# NON CONFORMITES RELEVES ET TRAVAUX PROJETES

## MISE EN PLACE DE L'AGENDA ACCESSIBILITE

15 rue du Docteur Marcland, BP 61730, 87025 LIMOGES Cedex  
CENTRE HOSPITALIER ESQUIROL

PRO-DCE

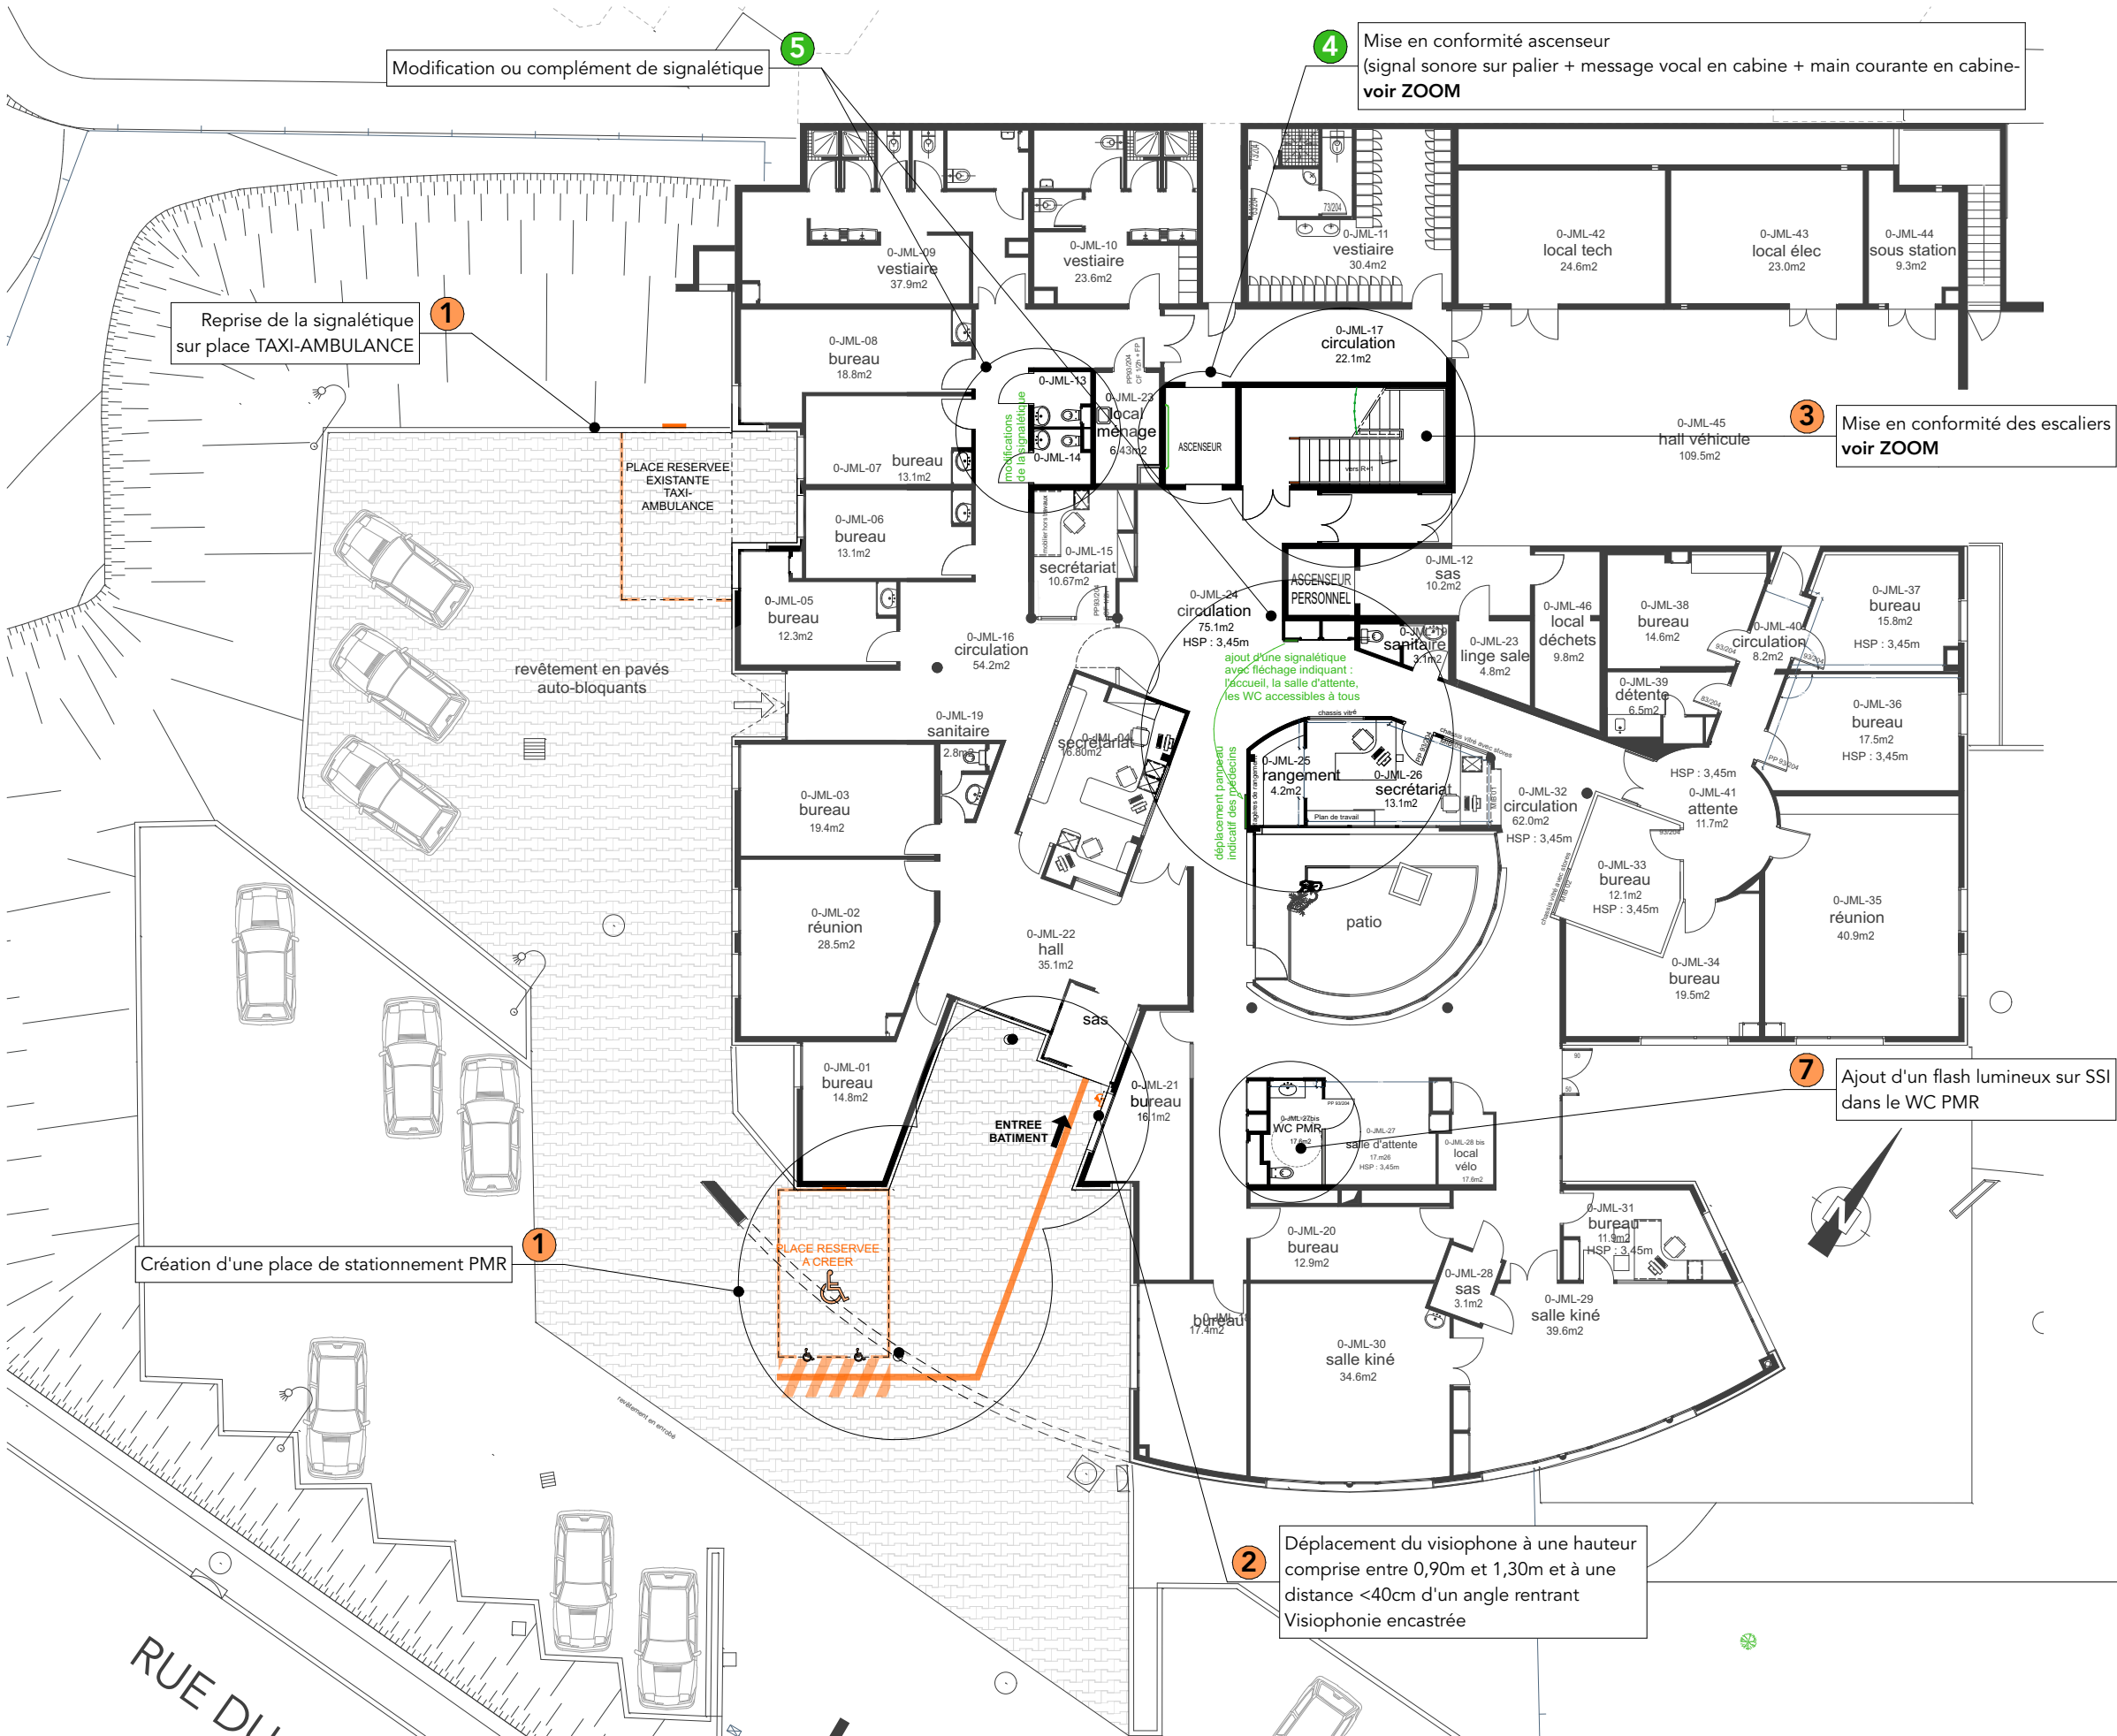
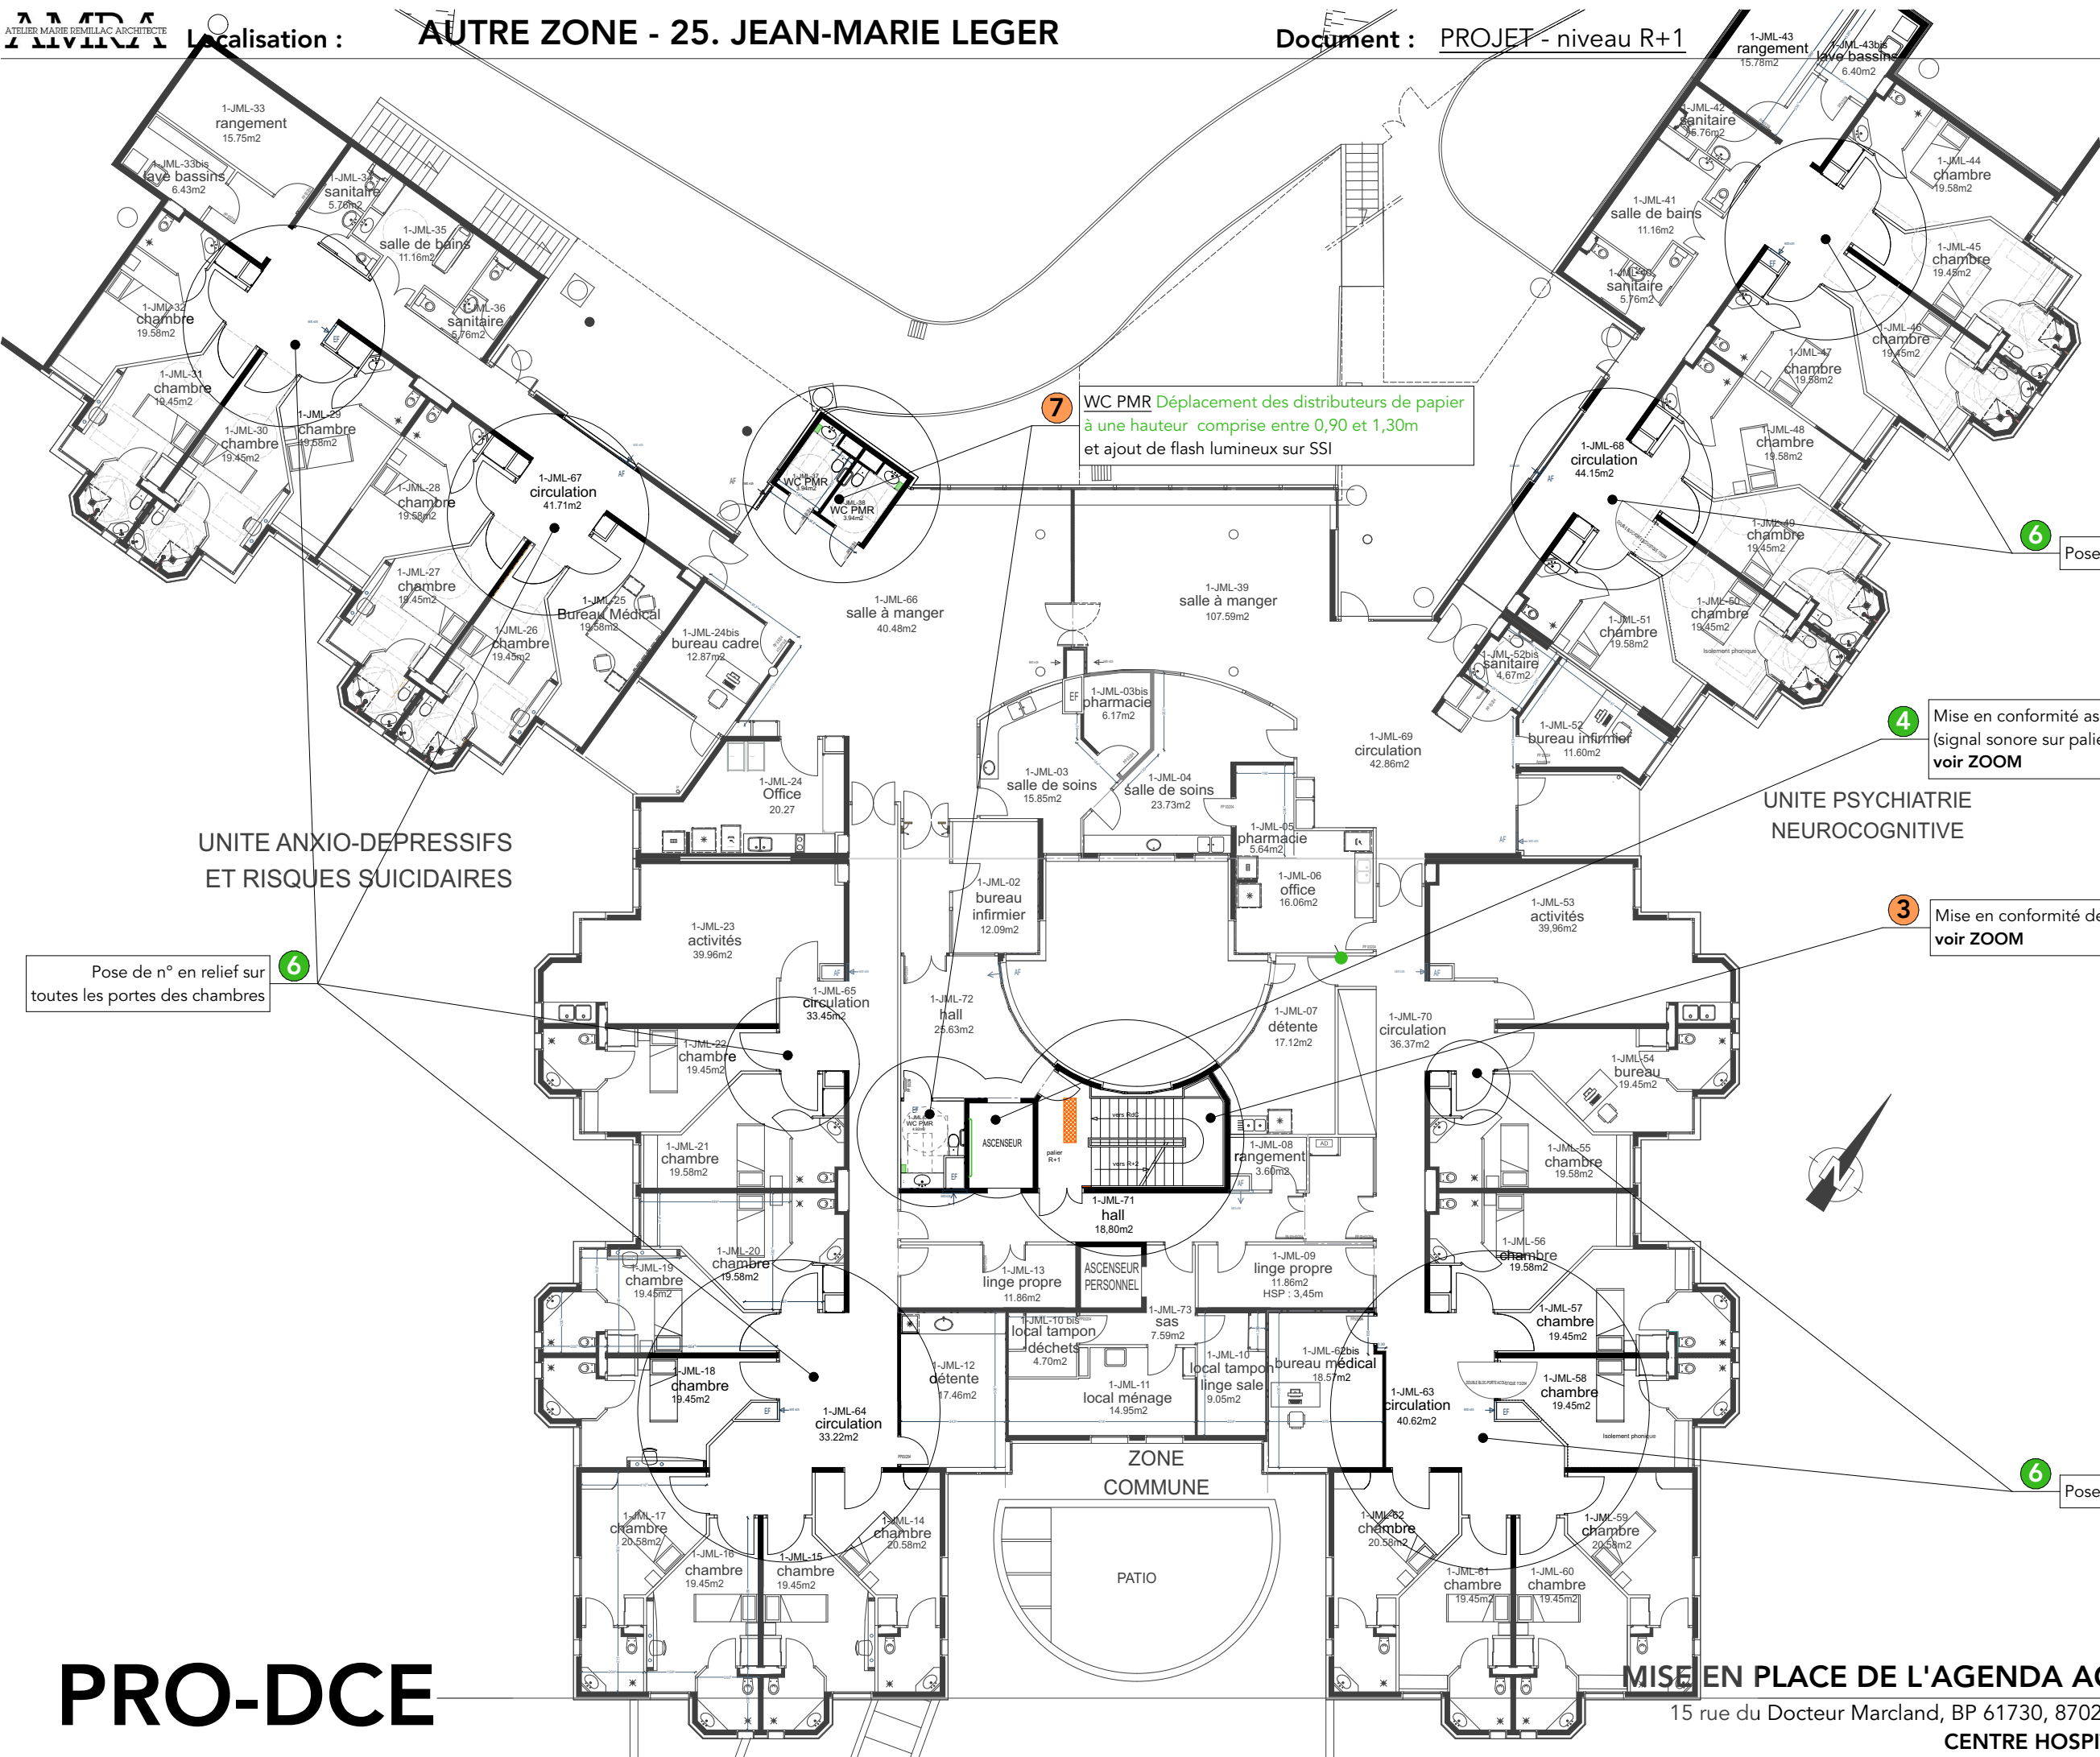
6	<b>CHAMBRES</b> > Absence de relief des numéros de chambre figurant sur les portes	<b>TRAVAUX PROJETES</b> > Ajout de numéros en relief sur chaque porte de chambre (numéro ajouter sous les plaques signalétiques existantes) - 49 chambres concernées sur les 2 niveaux (R+1 et R+2)
7	<b>SANITAIRE PMR R+2</b> > Absence de flash lumineux > Distributeur de papier essuis mains situé à une hauteur >1,30m	<b>TRAVAUX PROJETES</b> Installation d'un flash lumineux sur SSI

Demande de dérogation n°1 (49 chambres en R+1 et R+2 dont 12 chambres PMR)

L'article 17 de l'arrêté du 8 décembre 2014, concernant les dispositions spécifiques relatives aux chambres des établissements comportant des locaux d'hébergement, exige une prise de courant minimum située à proximité immédiate de la tête de lit des toutes les chambres.  
Il existe pour toute les chambres une gaine technique située au dessus du lit avec prises et fluides médicaux.

Pour des raisons de sécurité spécifiques à l'hospitalisation psychiatrique (risque de suicide), combinées à une disproportion manifeste des travaux (saignées dans les cloisons pour intégration des câbles et prises) une dérogation est demandée afin qu'aucune prise ne soit mise en place à proximité des lits. D'autre part, le personnel soignant est constamment présent dans l'établissement afin d'effectuer les branchements d'appareils spécifiques nécessaires aux patients.

7 WC PMR Déplacement des distributeurs de papier à une hauteur comprise entre 0,90 et 1,30m et ajout de flash lumineux sur SSI

6 Pose de n° en relief sur toutes les portes des chambres

4 Mise en conformité ascenseur (signal sonore sur palier) voir ZOOM

3 Mise en conformité des escaliers voir ZOOM

6 Pose de n° en relief sur toutes les portes des chambres
